Onderwerp  
Voorstel ontwerpwijziging Ontwerpnota Ellewoutsdijk (Fort en Haven)

# Erratum Ontwerpnota Ellewoutsdijk (Fort en Haven)

Door: M.D. Groenewoud  
Datum: 25-4-2006

**Aan** : Projectbureau Zeweringen  
**van** : Hans van der Sande  
**Afschrift** : Geert van Es, Ad Beaufort, Andre Marinisse  
**Datum** : 13 april 2006  
**Betreft** : PROJECT ZEEWERINGEN, HAVEN ELLEWOUTSDIJK AANSLUITCONSTRUCTIES (WS DP 468)

#### **Ad 3. onderhoudsweg ter plaatse van het afsluitmiddel.**

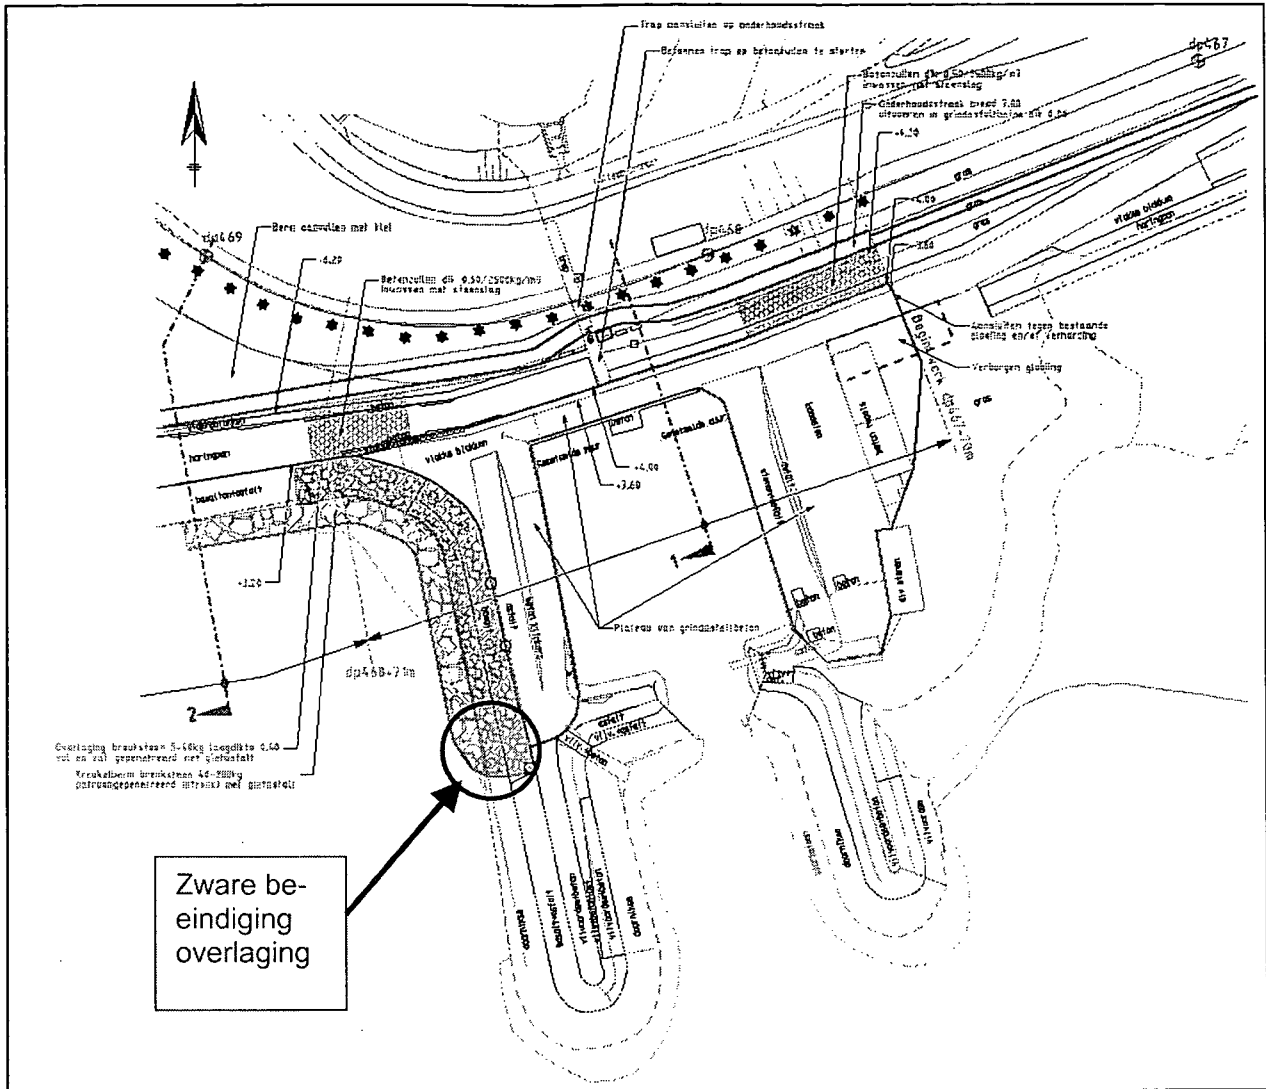
Ter plaatse van de tweede afsluitmiddel wordt de onderhoudsweg boven langs deze constructie geleid. Aan de bovenzijde wordt een betonconstructie om het afsluitmiddel gemaakt. Aan de benedenzijde wordt het talud van de bekleding dusdanig aangepast dat een goede afwatering is gewaarborgd.

Figuur 1

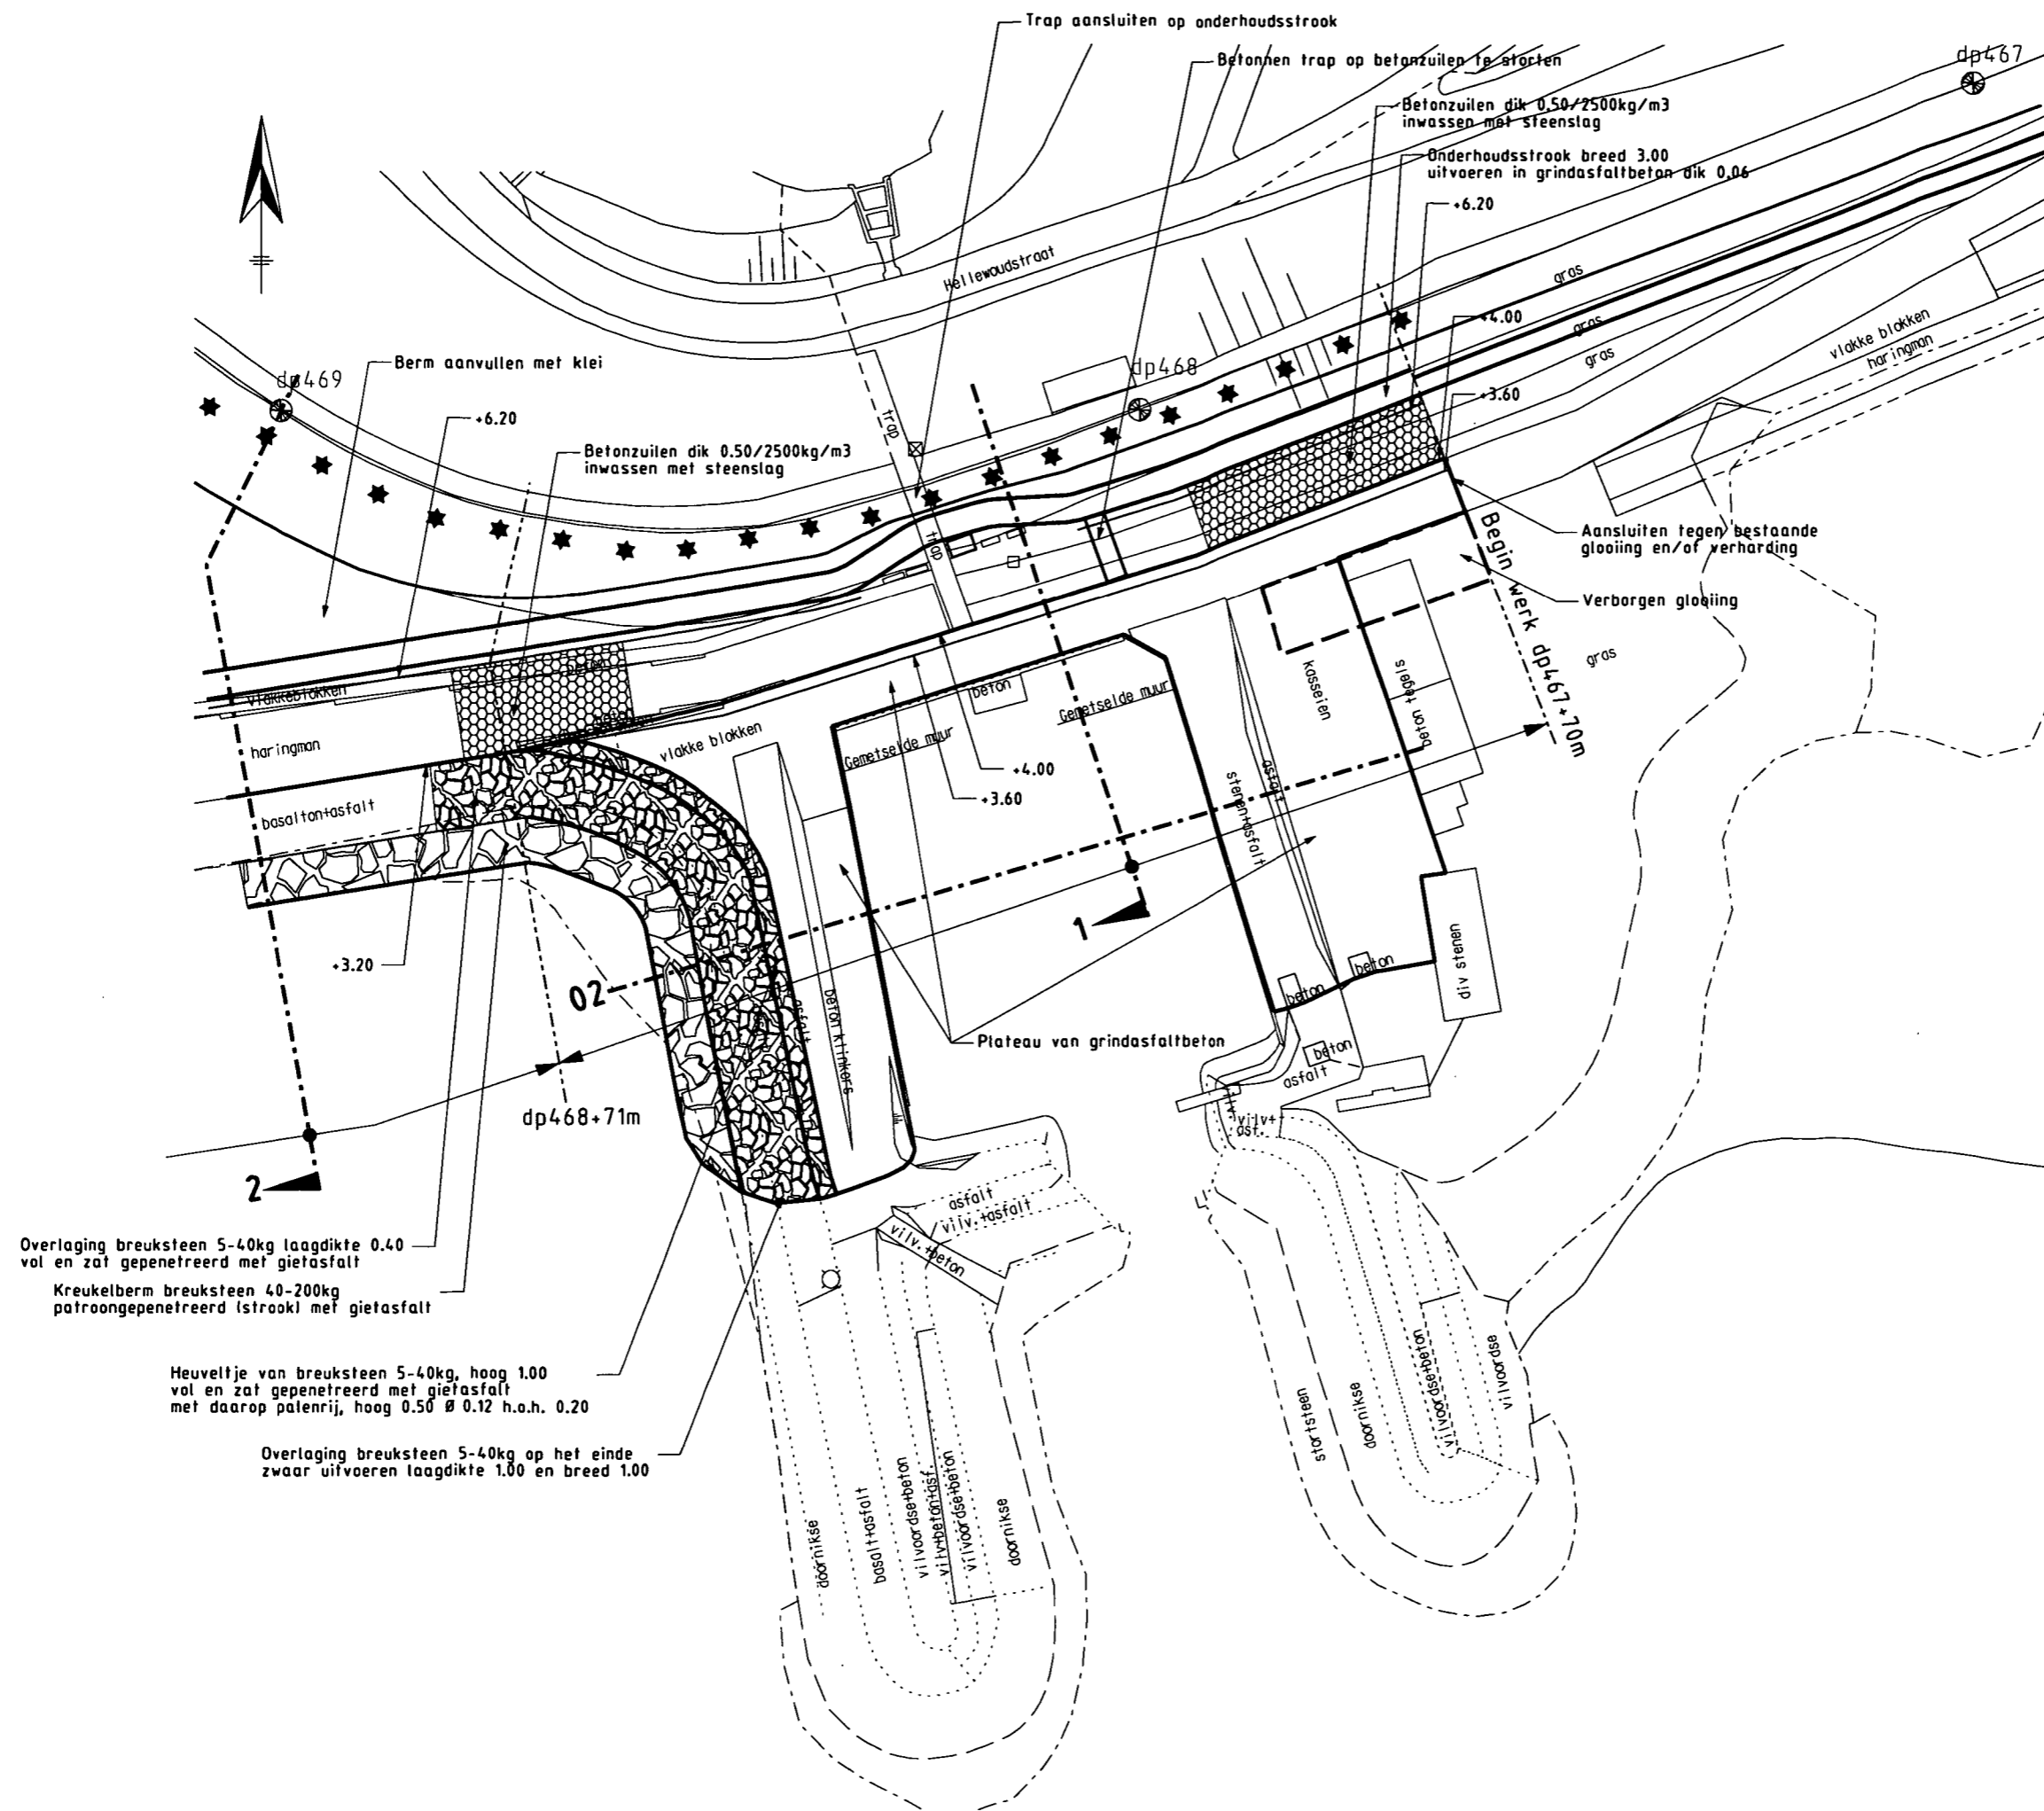
### *Westelijke havendam (zie Figuur 1 en 2)*

De westelijke havendam zal worden overlaagd (vol-en-zat) met een laagdikte van 40 cm, sortering 5-40 kg. Op de kruin zal een extra 'heuveltje' worden aangebracht, om golfoverslag in de haven te beperken (wens van de watersportvereniging). Dit heuveltje is 1,0 m hoger dan het bestaande niveau van de kruin (zie Figuur 2). Op dit heuveltje wordt een palenrij aangebracht (palen rond 12 cm, 5 per strekkende meter) die 0,5 m boven het heuveltje uitsteken.

De beëindiging van de overlaging wordt zwaar uitgevoerd om doorgaande schadegroei te verhinderen dan wel sterk te vertragen (de beëindiging steekt 1m in de dijk en is 1 m breed). Op de kruin van de dam wordt grindasfaltbeton aangebracht (dikte 15cm, zie memo vdSande). Onder het grindasfaltbeton wordt een laag van 25 cm fosforslakken aangebracht op een geotextiel.

### *Oostelijke havendam (Figuur 1 en 2)*

Op het plateau aan de oostelijke zijde van de havendam zal ook grindasfaltbeton worden toegepast (dikte 15 cm). Onder het grindasfaltbeton wordt een laag van 25 cm fosforslakken op een geotextiel aangebracht. De dam wordt slechts in geringe mate aangevallen (zie memo Hans vd Sande). Voordat het havenplateau opnieuw bekleed wordt, zal er een verborgen glooiing worden aangelegd, zodat daar in de toekomst op aangesloten kan worden.

Overlaging breuksteen 5-40kg laagdikte 0.40  
 vol en zat gepenetreerd met gietasfalt  
 Kreukelberm breuksteen 40-200kg  
 patroongepenetreerd (strack) met gietasfalt

Heuveltje van breuksteen 5-40kg, hoog 1.00  
 vol en zat gepenetreerd met gietasfalt  
 met daarop palenrij, hoog 0.50 Ø 0.12 h.o.h. 0.20

Dwarsprofiel 02 nieuw

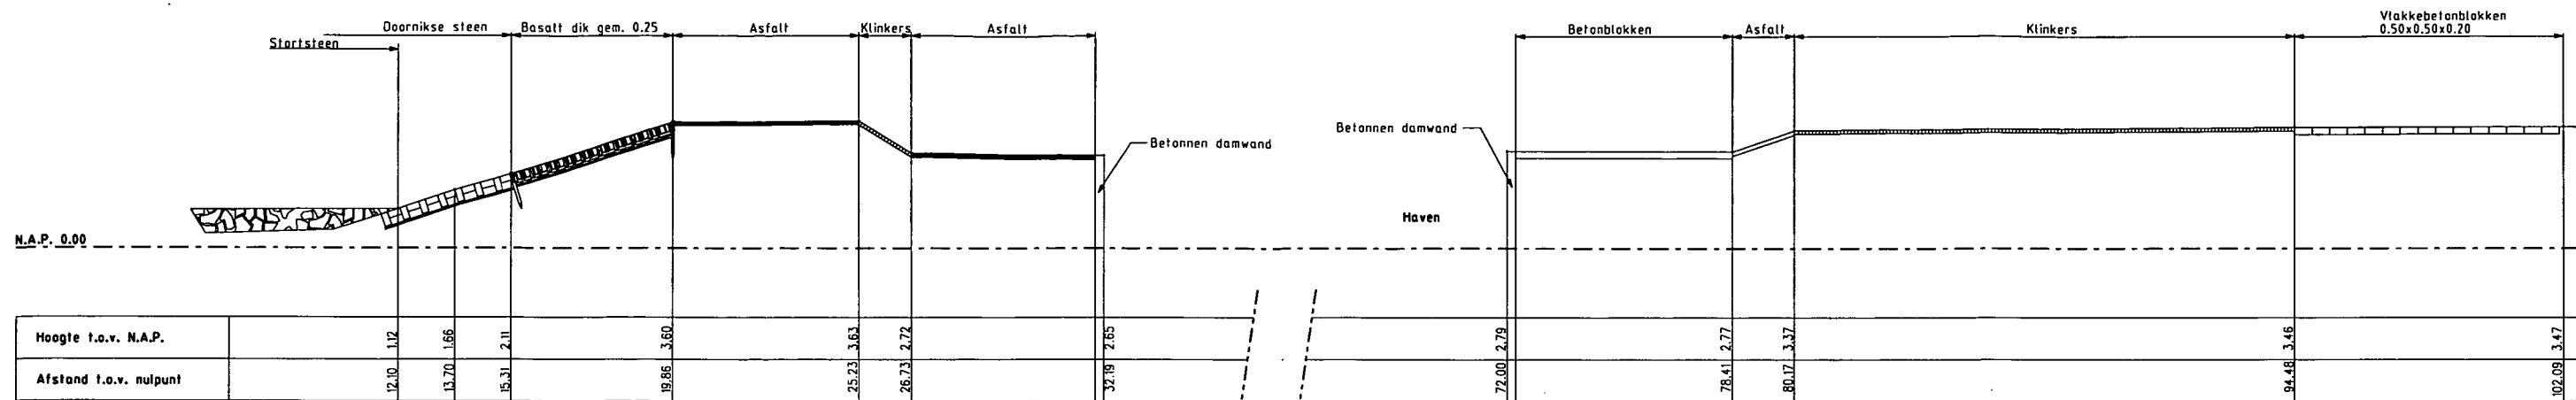
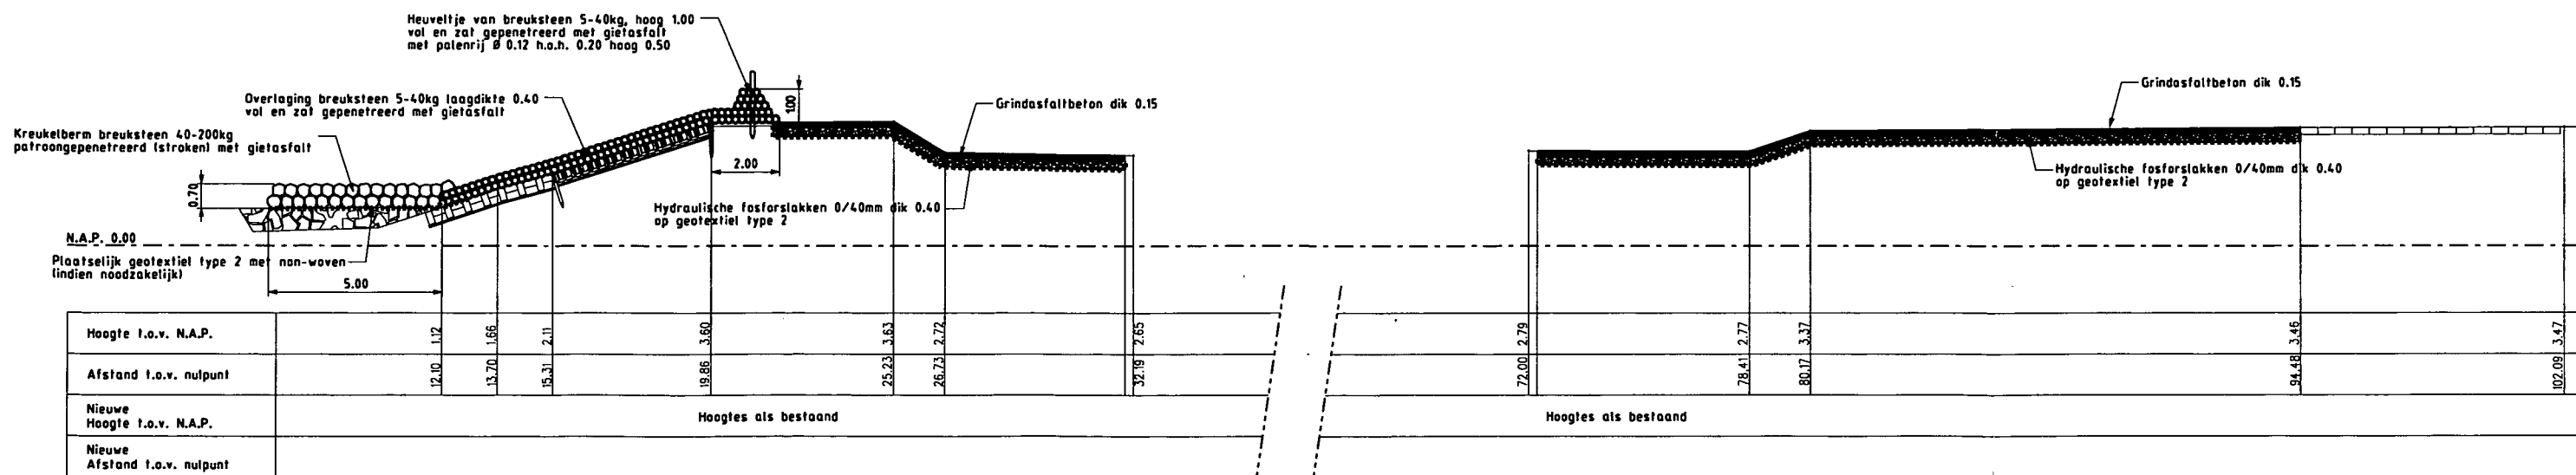
Gezien de technische noodzaak van de ontwerpwijziging gaat de landschappelijk adviseur met de wijzigingen akkoord (zie bijlage 3). Wel wordt veel waarde gehecht aan de toepassing van een palenrij. Hier is rekening mee gehouden in het ontwerp. In de heuvel van 1m (zoals voorgesteld in de memo van Hans vd Sande) zal een palenrij worden aangebracht die 0,5 m boven het heuveltje uitsteekt (zie figuur 2).

Overlaging breuksteen 5-40kg op het einde  
 zwaar uitvoeren laagdikte 1.00 en breed 1.00
